COMUNE DI PREMIA

UTILIZZAZIONE A FINI ENERGETICI ED AGRICOLI DEL RIO D'ANTIN - PROGETTO PER LA REALIZZAZIONE DI CENTRALE IDROELETTRICA

RISPOSTE ALLA 2^a CDS del 4.6.2019

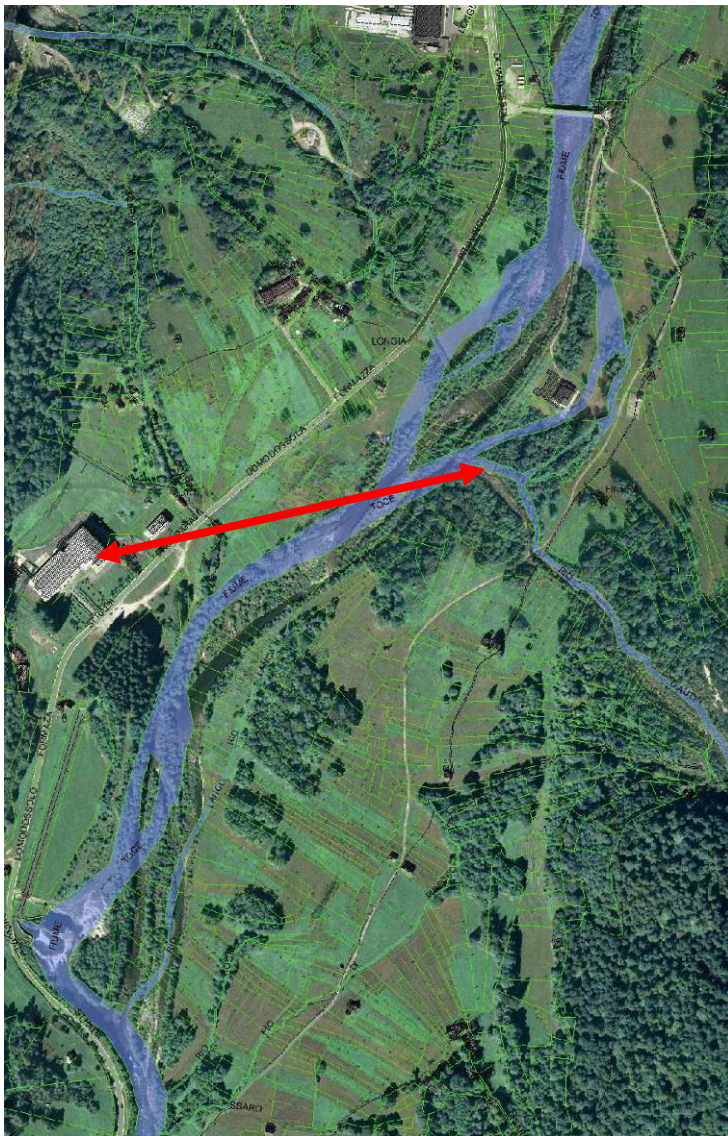
3. considerata la prossimità delle opere alla Centrale idroelettrica di Cadarese, sottoposta a tutela con DDR 383 del 9/09/2013 ai sensi della Parte II del D.Lgs. 42/2004, siano trasmessi ulteriori rappresentazioni fotografiche dello stato attuale e corrispondenti fotoinserimenti dopo la realizzazione degli interventi, con indicazione dei punti di scatto su planimetria, al fine di ottenere una visione territoriale e di insieme degli effetti delle opere sul paesaggio ed in particolare rispetto al bene culturale suddetto;

➤ La distanza delle opere dalla Centrale idroelettrica di Cadarese è di oltre 450 ml. in linea d'aria; si allega rappresentazione fotografica da cui si evince che tutte le opere in virtù sia dalla notevole distanze sia del mascheramento naturale boscato già preesistente non impatteranno in alcun modo sul bene culturale suddetto.
